Informe: EIC-LANAMME-INF-009-2021

Evaluación de las actividades desarrolladas en el proyecto TOPICS: ampliación y rehabilitación del tramo Río Virilla – Cruce de San Miguel de Santo Domingo de Heredia en la Ruta Nacional 32.

INFORME DE AUDITORÍA TÉCNICA EXTERNA

Informe de la revisión del diseño del muro de retención del Proyecto Ampliación Ruta 32: desde el Puente Ricardo Saprissa al Barrio Socorro

Figura 6. Ubicación de los deterioros prematuros en el proyecto

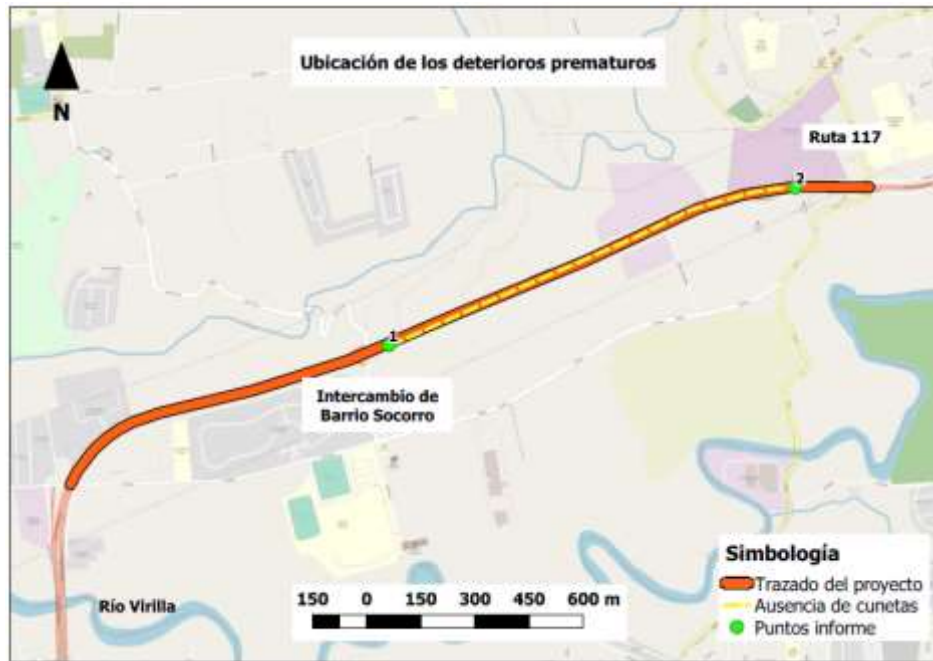
En una visita al proyecto realizada el pasado 23 de julio de 2021 se observó que la suspensión de las labores del proyecto ha favorecido la aparición de deterioros prematuros en varios elementos del proyecto como lo son: su superficie de ruedo, márgenes de la vía y base estabilizada. Lo anterior, representa un riesgo a la seguridad vial para los usuarios que transitan sobre este tramo.

Durante la visita realizada el pasado 23 de julio de 2021 se observó, entre los estacionamientos 1+150 y 2+360 (luego del paso a desnivel de Barrio Socorro hasta el cruce con la Ruta Nacional 117), la presencia de deterioros prematuros, que en la mayoría de los casos responden a la falta de impermeabilización de la capa de base y la ausencia de sistemas de drenajes (cunetas y cabezales), producto de la paralización de las obras en el proyecto.

Figura 21. Distribución temporal de las resistencias y periodos de falla de la base estabilizada con cemento. Fuente: Elaboración propia a partir de informes de verificación de la calidad suministrados por la Administración.

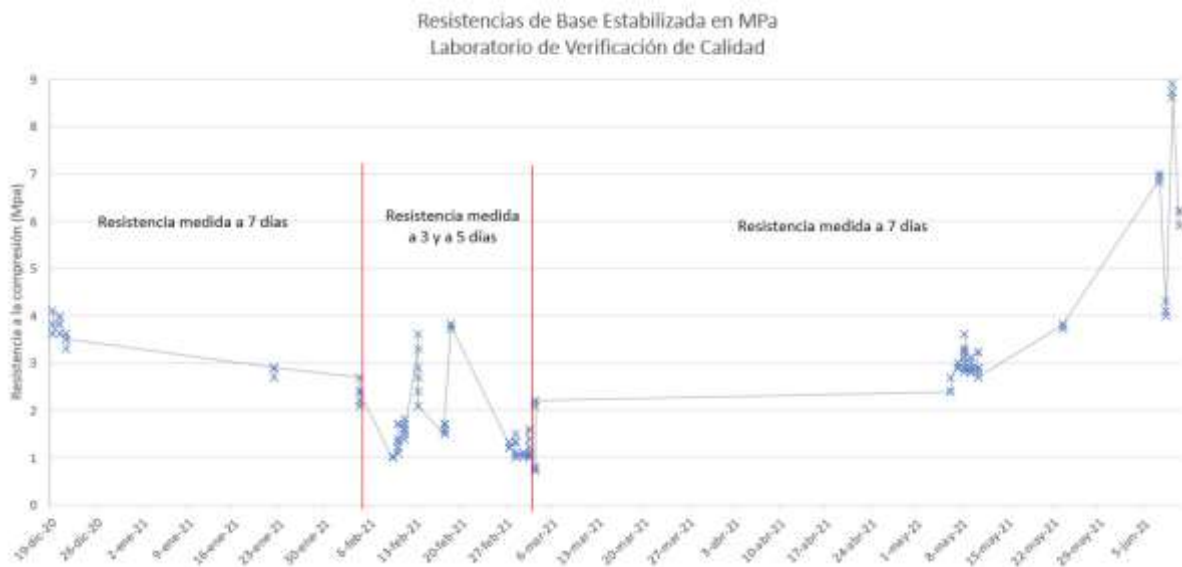
Sin embargo, para la construcción de base estabilizada que se reanudó del 7 al 10 de junio, se empezaron a presentar valores altos y variables de resistencia a los 7 días, lo que indicaba que el control de calidad que se había logrado un mes antes, se afectó, lo que podría deberse a varios factores que deberían considerarse, tales como cambios en las propiedades del material existente o en el material de base nuevo, deficiencias en el control de humedad utilizado en sitio, desviaciones en las dosificaciones de cemento, entre otras, por lo que es recomendable actualizar los diseños de base estabilizada o al menos ajustar las dosificaciones de acuerdo con las variaciones observadas en las resistencias obtenidas.

Por lo tanto, es criterio del Equipo Auditor que no es conveniente la utilización de parámetros de calidad que no estén normados a través de las especificaciones nacionales vigentes. Al existir arbitrariedad en los parámetros técnicos definidos, el control de calidad puede ser confuso y el comportamiento del material podría presentar variaciones que dificultan la puesta a punto de la capa colocada respecto a la requerida. Siguiendo estos parámetros y procesos normados, es posible detectar con mayor certeza, desviaciones en el control de calidad que puedan ser ajustados, por medio de variaciones en las dosificaciones, paños de prueba o actualizaciones de diseños, en caso de que así se requiera.

Figura 22. Ubicación de las perforaciones realizadas para el estudio de suelos. Fuente: Bel Ingenieros Consultores.

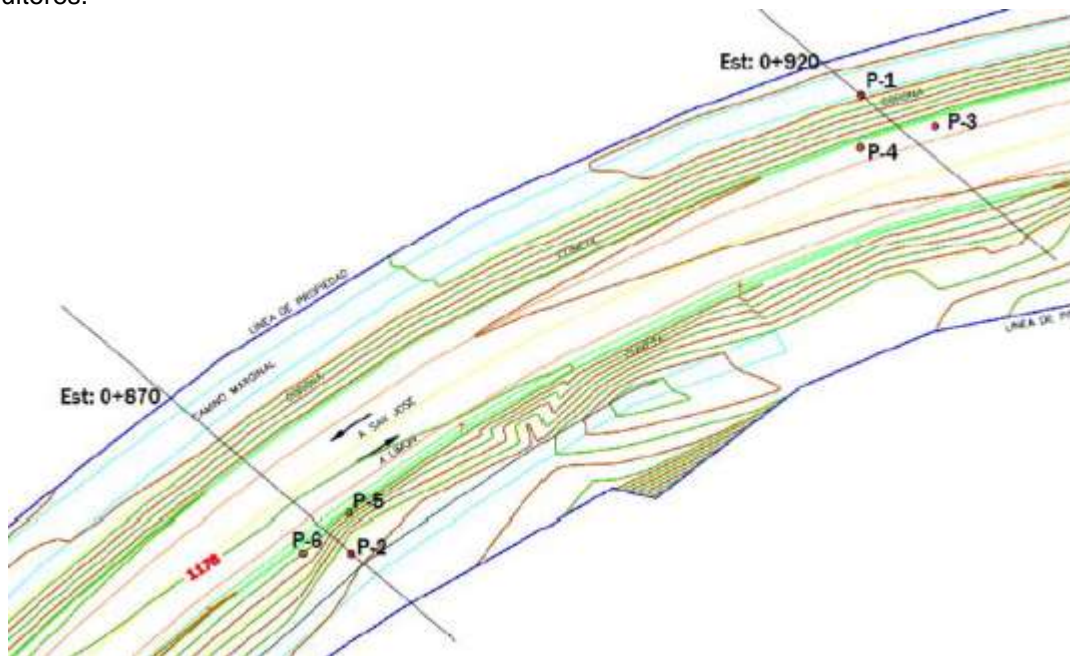
En cuanto al estudio de suelos realizado (Oficio Lab GEO 001) se encontró que en total se realizaron seis ensayos de penetración estándar (SPT), 3 en la estación 0+870 y 3 en la estación 0+920, a distintas alturas (ver Figura 22).

De tal manera se observa que, en la estación 0+870 las perforaciones P-2, P-5 y P-6 se realizaron en el talud a mano derecha en el sentido San José – Limón. La perforación P-2 se ubica en la corona del talud y las P-5 y P-6 en el pie. Para la estación 0+920, las perforaciones P-1, P-3 y P-4 se realizaron en el talud a mano izquierda en el mismo sentido, siendo P-1 la que se ubica en la corona del talud y, P-3 y P-4 al pie. Por su parte, tal y como se indica en los informes LM-PIG-10-2021 y LM-EIC-PIG-I-0013-2021, la configuración de la ubicación de las perforaciones (unas en la corona y otras al pie del talud) en la zona se considera adecuada, si se tratase de una investigación puntual de los taludes localizados en los estacionamientos 0+870 y 0+920. Sin embargo, tomando en consideración que se trata del diseño de muros de retención en ambas márgenes de la carretera y que se extienden desde la salida del puente Ricardo Saprissa hasta la salida al Barrio Socorro (aproximadamente 1 km), la investigación puede resultar insuficiente por la variabilidad en las características del suelo.

Figura 24. Comparación entre los parámetros geotécnicos calculados por el laboratorio Bel Ingeniería y los utilizados en el diseño geotécnico realizado por Hernán Solís. Fuente: Indicada en figuras.

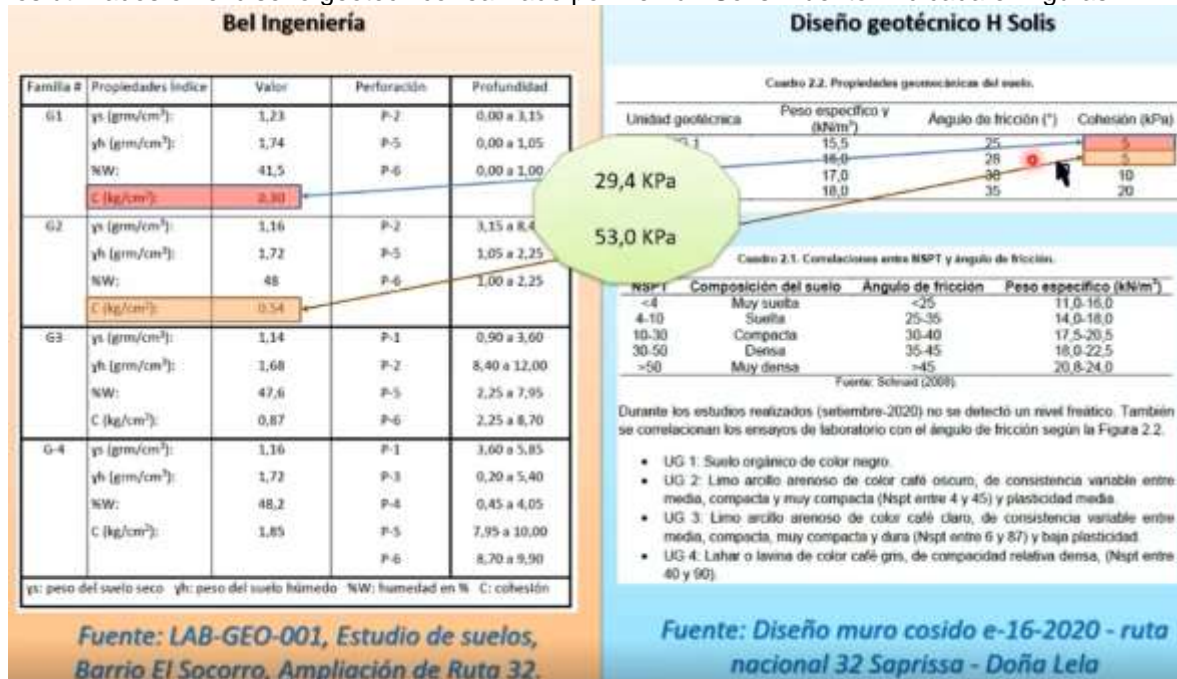
Tabla 8. Valores de cohesión tomados en el diseño vrs los mostrados en LAB-GEO-001

Unidad geotécnica	Cohesión de diseño (kPa)	Cohesión LAB-GEO-001 (kPa)
UG 1	5	29.4
UG 2	5	53.0
UG 3	10	85.3
UG 4	20	181.4

Sin embargo, como parte de la respuesta de parte de la empresa Hernán Solís ante esta observación se comentó, mediante el oficio g-06-2021, que los valores presentados por el Laboratorio Bel Ingeniería corresponden a una resistencia a la compresión simple, no al valor de cohesión. Además, se señala que el error en la interpretación surge por parte de la empresa Bel Ingeniería que utiliza la letra C y la llama cohesión, de manera errónea para hacer referencia a un valor de compresión simple cuya nomenclatura debería ser “qu”.

Figura 26. Etapas consideradas en los análisis de sobrecargas y deformaciones. Fuente: oficio g-06-2021

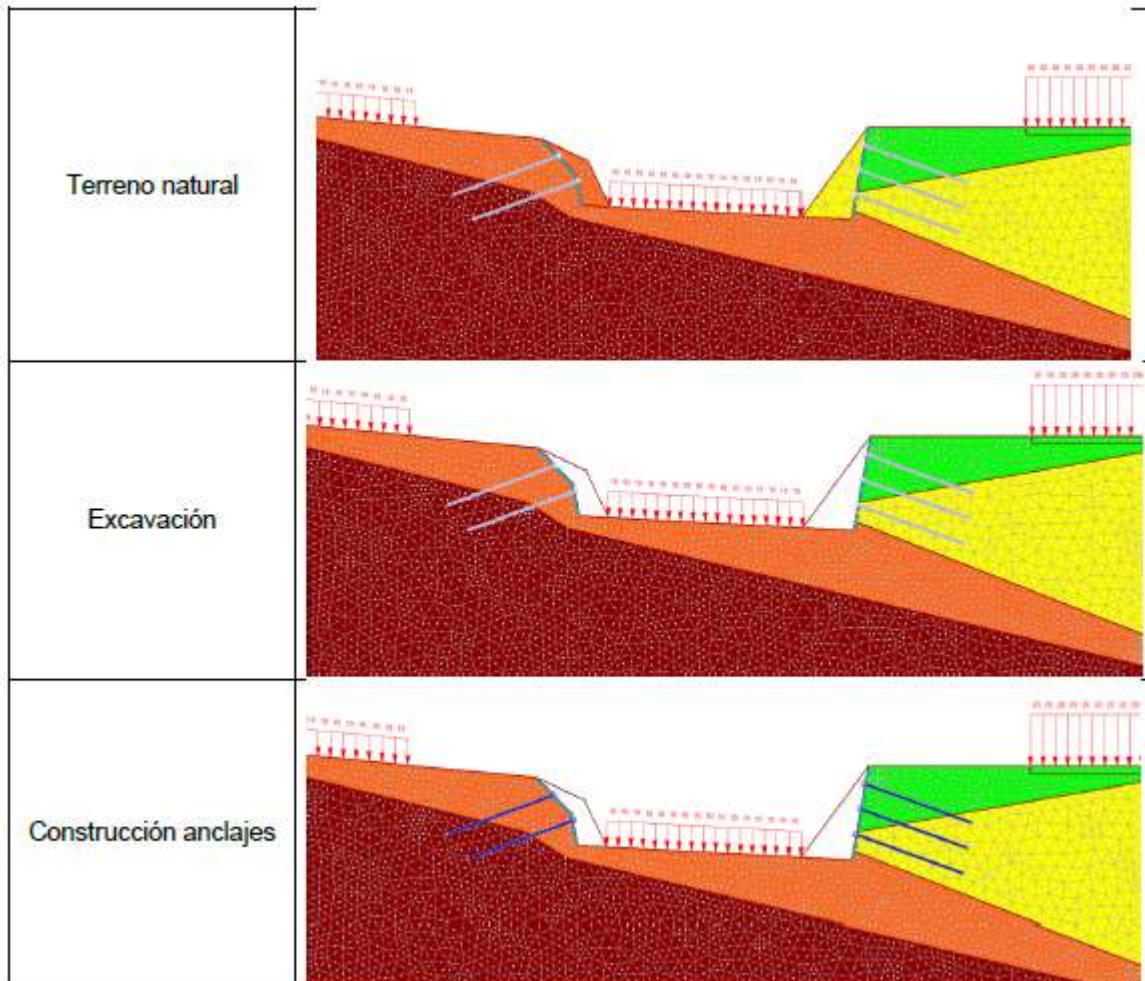
Las premisas abordadas en ambos análisis se consideran adecuadas. No obstante, se sugiere revisar las premisas de la geometría adoptada en los modelos realizados. Para esto, teniendo en consideración la Figura 26, obtenida del Cuadro 5 “Etapas consideradas en el análisis de asentamientos”, presentado en el oficio g-06-2021, se observa que entre la etapa de “Terreno natural” y la etapa de “Excavación”, a pesar de que existe una simulación del movimiento de tierra, es evidente que la corona del talud se mantiene exactamente igual entre ambas etapas, de forma tal que la separación entre la corona del talud y las casas se mantiene exactamente igual (8,0 m, como se indicó anteriormente).

Figura 5. Modelo geotécnico establecido por la empresa HSolis Fuente: Informe e-16-2020, HSolis

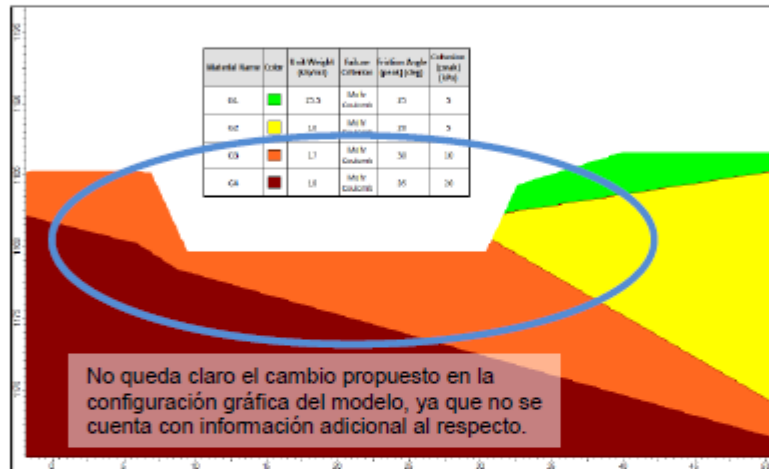
Por último, a pesar de que el modelo geotécnico es muy similar al establecido en el informe LAB-GEO-001 de Bel Ingenieros Consultores, se observan que también se hicieron suposiciones de la distribución de los materiales. En la Figura 5 se muestra el modelo geotécnico utilizado por HSolis, con las observaciones correspondientes. Igualmente es importante solicitar esta aclaración.

Figura 3. Factores de seguridad obtenidos con el software SLIDE3 de la zona de estudio para una condición estática.

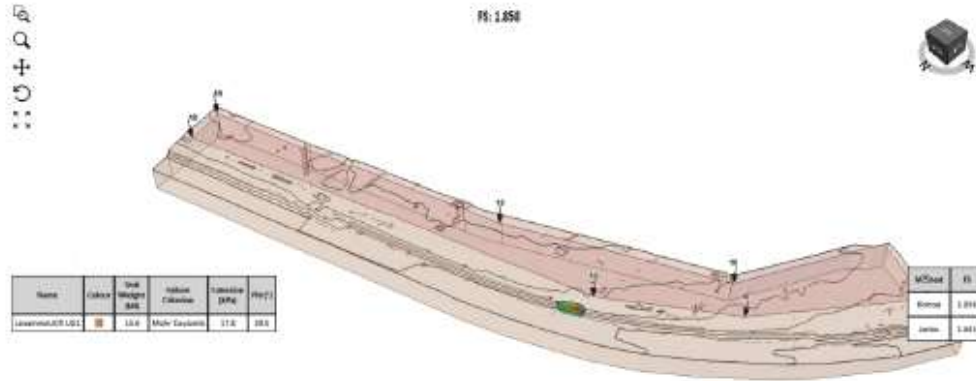
Cuando se compara este valor de $FS=1,8$ con las recomendaciones establecidas en el Código Geotécnico de Taludes y Laderas de Costa Rica (CGTLCR), donde se considera el riesgo de pérdidas humanas y el riesgo de daños económicos y ambientales, para lo cual en una condición media de riesgos es aceptable un valor de 1,4 (en condición estática) se puede decir que los resultados son favorables y que se cumple con los requisitos de estabilidad definidos por el CGTLCR.

Figura 4. Factores de seguridad obtenidos con el software SLIDE3 de la zona de estudio para una condición pseudoestática.

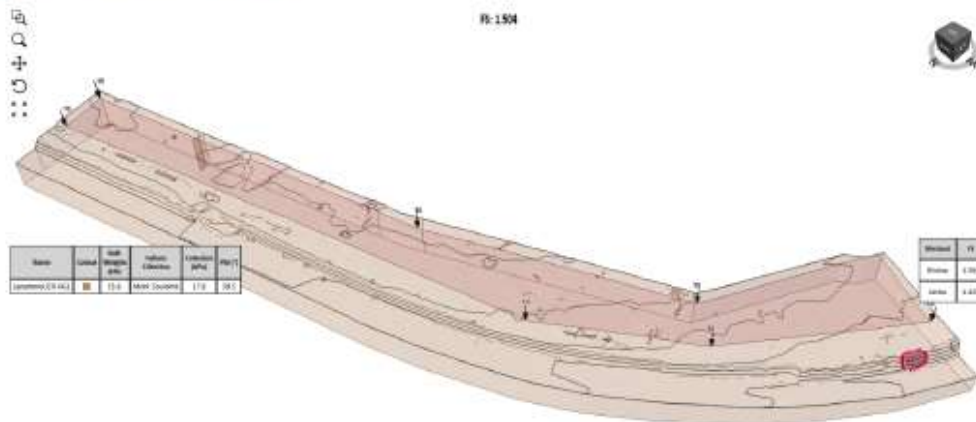
Por su parte, en la Figura 4, se presentan los resultados cuando se considera la condición de sismo, utilizando el coeficiente pseudoestático de 0,20g definido en el CGTLCR, se obtuvieron factores de seguridad mayores 1,4 valores que son superiores al valor aceptable $FS=1,05$ del CGTLCR para las condiciones pseudoestáticas con una condición media de riesgos de pérdidas humanas y riesgo de daños económicos y ambientales.

Es importante mencionar que, en ambos casos, los factores de seguridad cumplen con los requisitos de estabilidad definidos en el CGTLCR, teniendo en consideración que estos análisis no están considerando la colocación de ninguna actividad de estabilización de los taludes, como la recomendada en el informe "e-16-2020: Diseño geotécnico de muro reforzado con anclajes pasivos, ampliación de la vía R.32 desde el final del puente sobre el río Virilla a restaurante Doña Lela".

Figura 5. Secciones transversales analizadas con el software SLIDE3 de la zona de estudio para una condición estática.

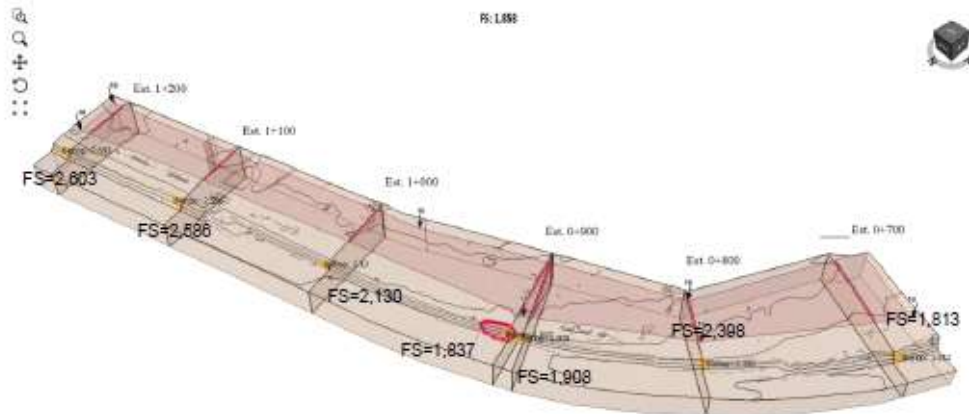
Fueron analizadas secciones transversales a cada 100 metros entre los estacionamientos 0+700 – 1+200. Como se observa en la Figura 5, nuevamente los factores de seguridad obtenidos cumplen con los requisitos de estabilidad definidos en el CGTLCR aunque no se hayan considerado actividades de estabilización de los taludes.

Es importante destacar, tal y como se mencionó en el informe LM-PIG-10-2021, que las secciones transversales observadas en sitio, entre los estacionamientos 0+700 hasta 1+200, tienen configuraciones topográficas diferentes a las secciones consideradas en los diseños presentados en el informe e-16-2020. Esto es, el talud derecho no presenta el cambio de pendiente supuesto para los diseños, tal y como se observa en las Figuras 6 a 11, como se había supuesto en las secciones analizadas en el informe e-16-2020.
